**Изменение № 1 ГОСТ 23298—78 Штампы универсально-переналаживаемые поэлементной штамповки для П-образной гибки. Конструкция и основные размеры** Постановлением Государственного комитета СССР по стандартам от 30.05.85 № 1541 срок введения установлен

Пункт 2.2. Чертеж 3 заменить новым:

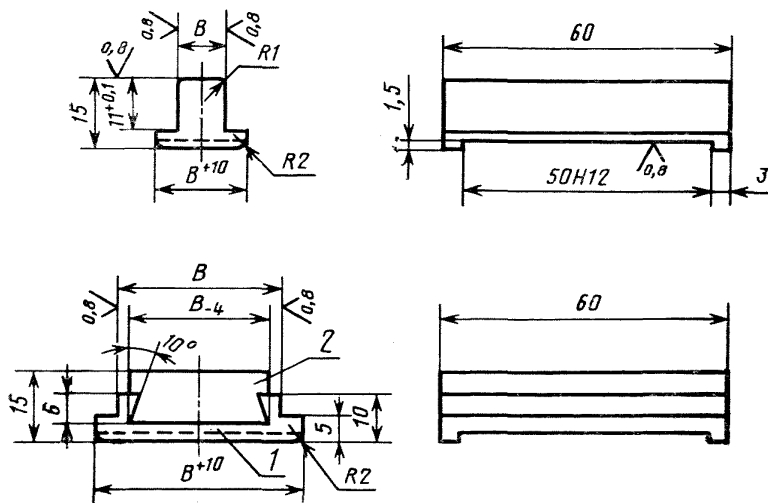
Подрисовочная подпись. Исключить слова: «марки СКУ-7Л по ТУ 84—404—73».
